ADDENDUM NO. 2

**Project: Roof Replacement 2018
Radiation Protection Bureau (RPB)
775 Brookfield Road, Ottawa, Ontario**

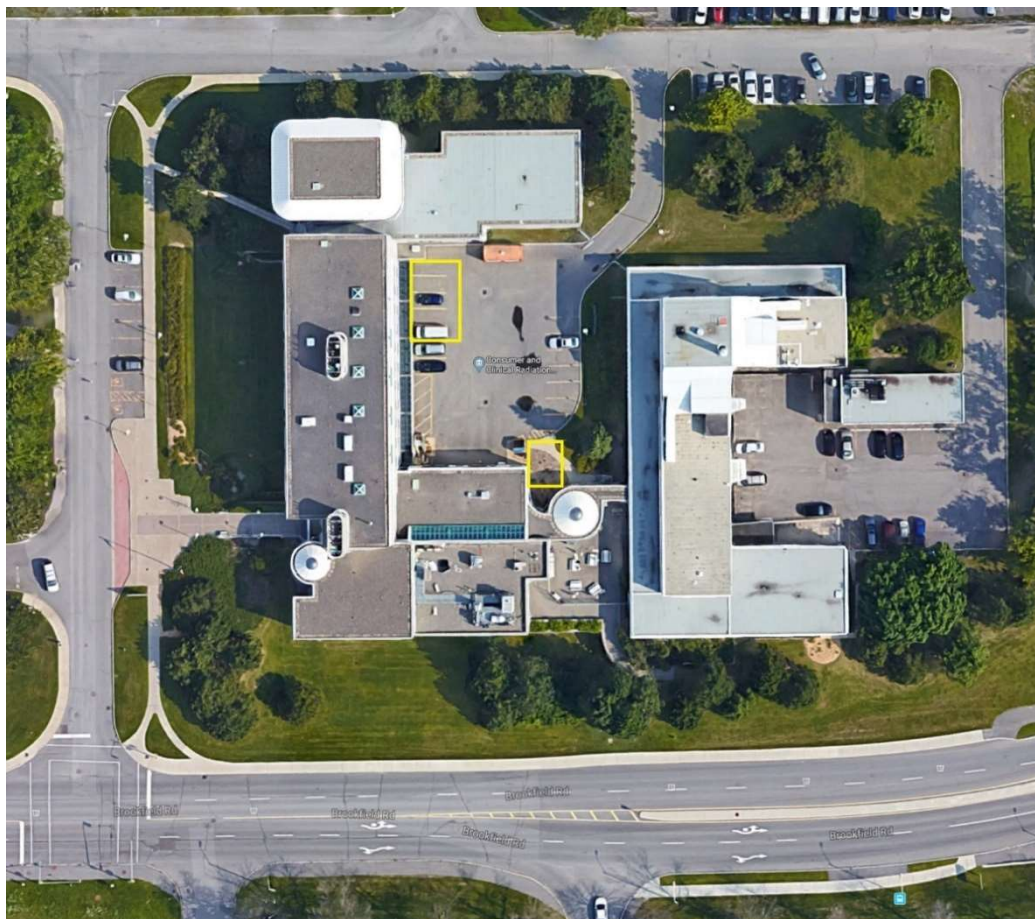
- The Mobilisation Area is identified on the area photograph by the 2 yellow outlines.

- L'aire de mobilisation est identifiée par les 2 zones jaunes.

R1
2 1:5 TYPICAL ROOF SYSTEM R1/SYSTÈME DE TOITURE TYPIQUE R1
ROOF AREA/BASSIN 201

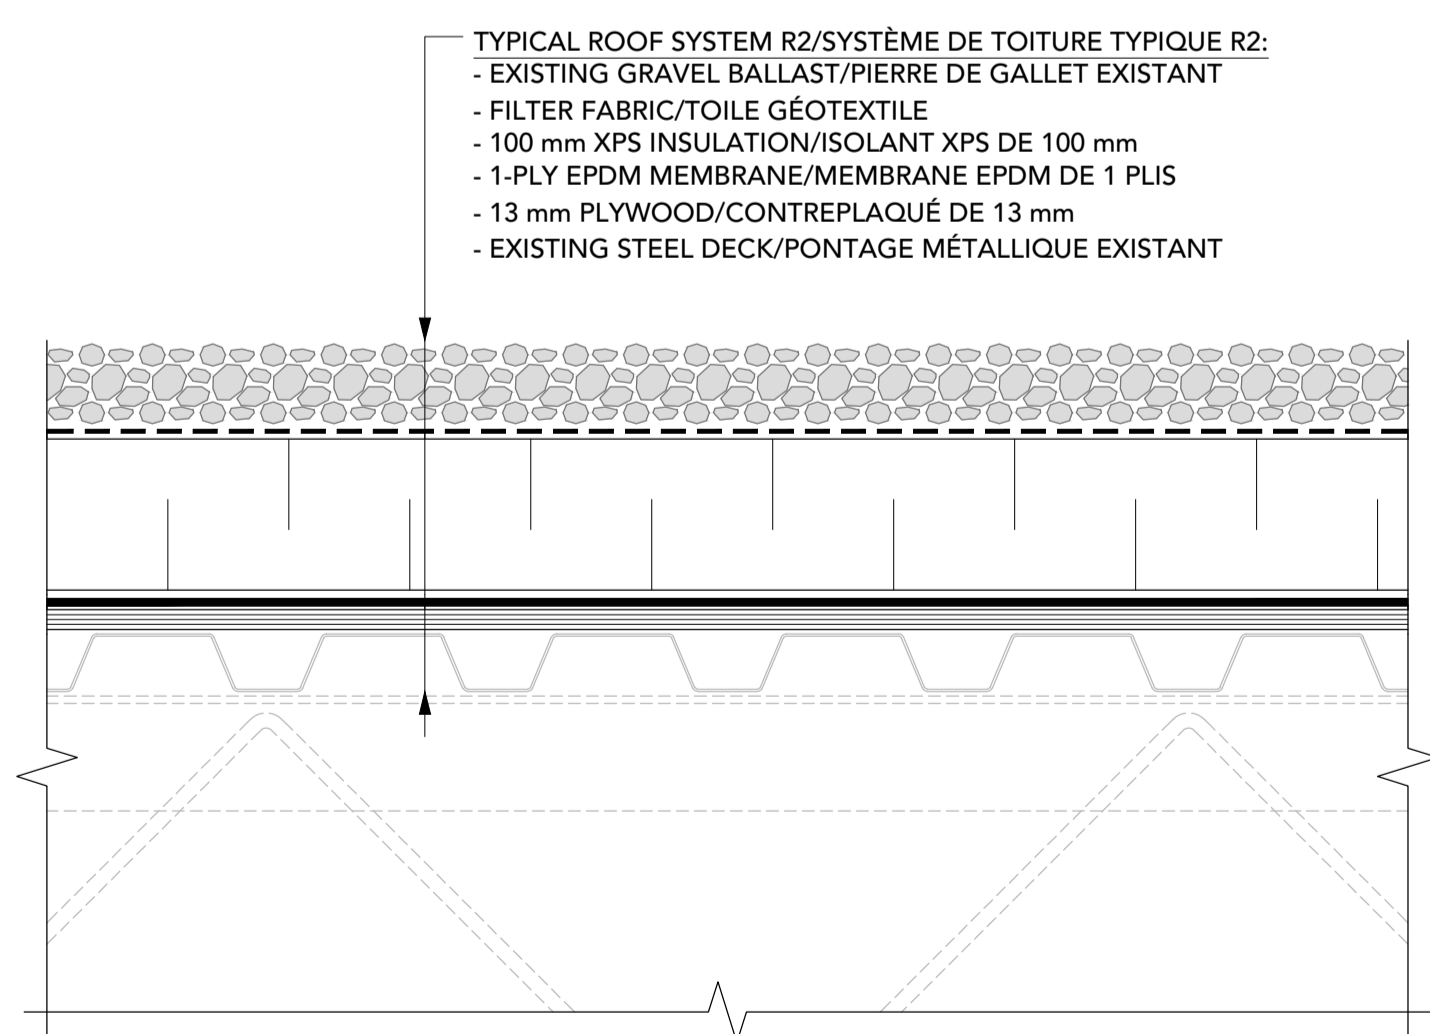
2.3	CLARIFICATION: Typical Roof Systems <u>Paragraph 1.1.3 in Section 01 00 11 – General Requirements</u> <ul style="list-style-type: none">• Roof Area 101 to be built with Typical Roof System R3.• Roof Area 201 to be built with Typical Roof System R1.• Roof Areas 301 and 302 to be built with Typical Roof System R2.

2.3	CLARIFICATION : Systèmes de toit typique <u>Paragraphe 1.1.3 de la Section 01 00 11 – Exigences générales</u> <ul style="list-style-type: none">• Le toit 101 doit être construit avec le système de toit typique R3.• Le toit 201 doit être construit avec le système de toit typique R1.• Les toits 301 et 302 doivent être construits avec le système de toit typique R2.
